Keuringsverslag van een elektrische laagspanning- en zeer lage spanningsinstallatie

NIET CONFORM

Straatnaam Kapelsesteenweg
Huisnummer 258
Busnummer
Postcode 2930
Gemeente BRASSCHAAT
Land België

Controlebezoek van een huishoudelijke installatie volgens (KB 08/09/2019) - AREI Boek 1- 6.5. en 4.2.4.3.

Afbeelding schakel- en verdeelbord:

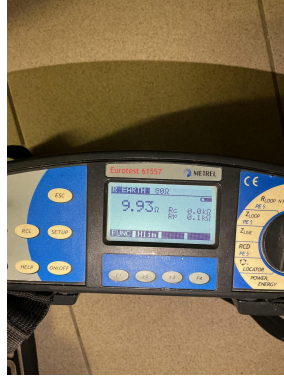
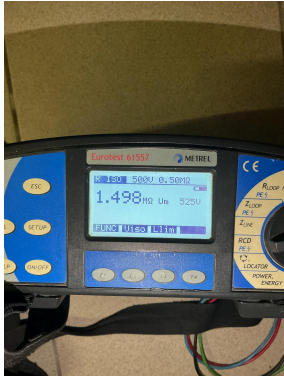
Visueel nazicht (algemeen)	NOK	Directe aanraking	OK	Indirecte aanraking	OK
Aansluitingen	OK	schema in bijlage door Aceg vzw	NA		
Equipotentiale verbindingen	OK	Doorsnede geleiders	OK		
Continuïteit	OK	Verlichting / toestellen	OK

I6.03 De nominale stroomsterkte van de algemene en/of bijkomende differentieelschakelaar dient aangepast te zijn aan de overstroombeveiliging. (Boek 1 Afdeling 4.4.1.)

Gevoelige diff is 40A
